Znak: **EZP.270.8.2024**

Wyjaśnienia treści Specyfikacji Warunków Zamówienia

Dotyczy postępowania o udzielenie zamówienia publicznego w trybie przetargu nieograniczonego pn.:
„Zaprojektowanie i wykonanie modernizacji, przebudowy i rozbudowy kompleksu budynków laboratoryjnych POIFEL oraz jego infrastruktury technicznej”

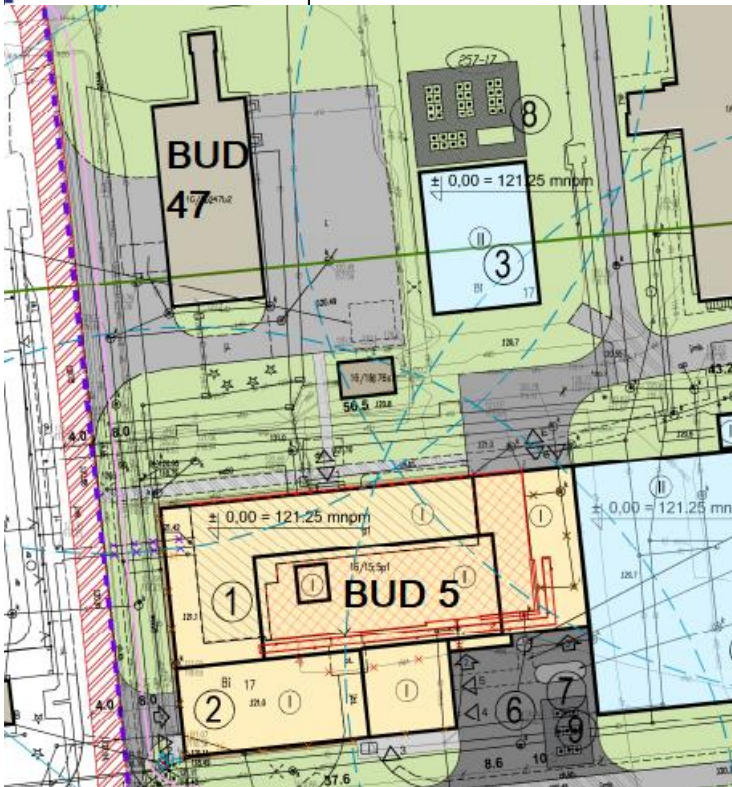
Pytanie 46: W pkt. 5.1 PFU Zamawiający zgłasza konieczność w etapie II budowy poprowadzenia zasilania instalacji grzewczej budynku nr 5 z budynku nr 47. Na żadnej mapie nie jest jednoznacznie wskazane, który budynek jest budynkiem 47. Proszę o wskazanie budynku nr 47 na mapie.

Zamawiający wyjaśnia, iż budynek 47 (kotłownia) znajduje się ok 25 m na północ od budynku 5

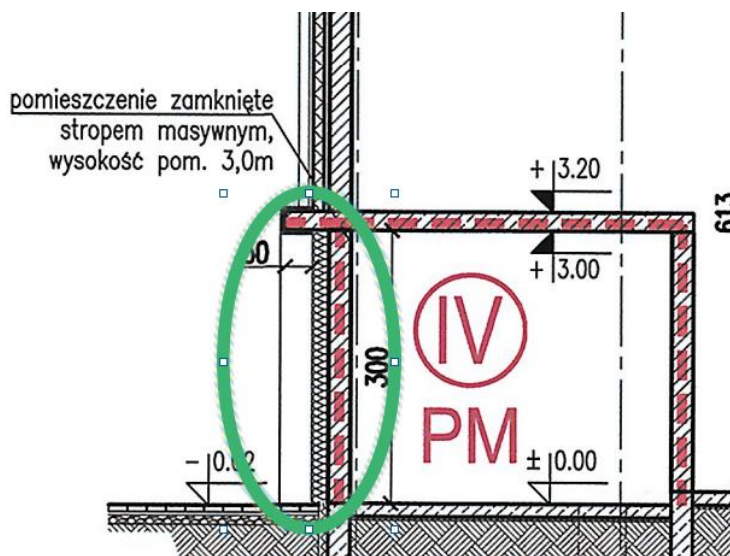
Pytanie 132: Dotyczy pomieszczenia 29 (rozdzielnia NN kriogeniki).

Prosimy po podanie opisu zewnętrznej przegrody budowlanej. Prosimy o podanie opisu wykończenia ścian i stropu żelbetowego oddzielenia p.poż wysuniętych poza lico elewacji.

rys.01 wycinek D-1 przedstawiający nawierzchnie do wykonania

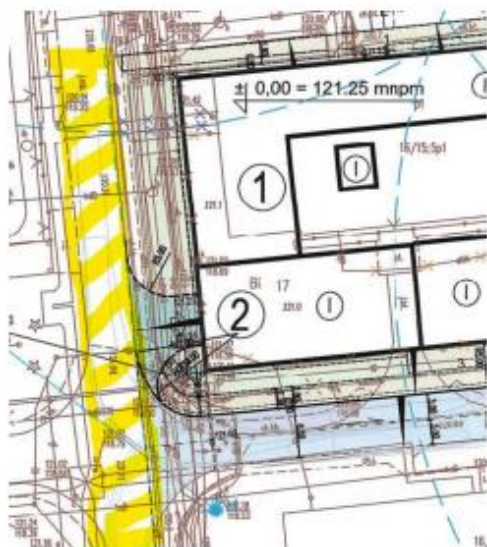
- d) Zgodnie z rysunkiem PZT-1 w drodze na zachód od budynku nr 5, przez którą należy „przerzucić” przyłącza sieci zewnętrznych, znajduje się wiele sieci o niezidentyfikowanym przeznaczeniu. Czy którakolwiek z tych sieci wymaga szczególnej uwagi z powodu prowadzenia nią zasilania/sterowania/chłodzenia znajdującego się na południe od niej reaktora lub innej szczególnie ważnej instalacji?

- e) Czy Zamawiający ma dodatkowe wymagania wobec prac prowadzonych w zblizeniu do sieci które mogą znajdować się w drodze na zachód od budynku nr 5 i mogą prowadzić do reaktora lub innej ważnej instalacji? Jeżeli tak, proszę o udostępnienie tych wymagań.
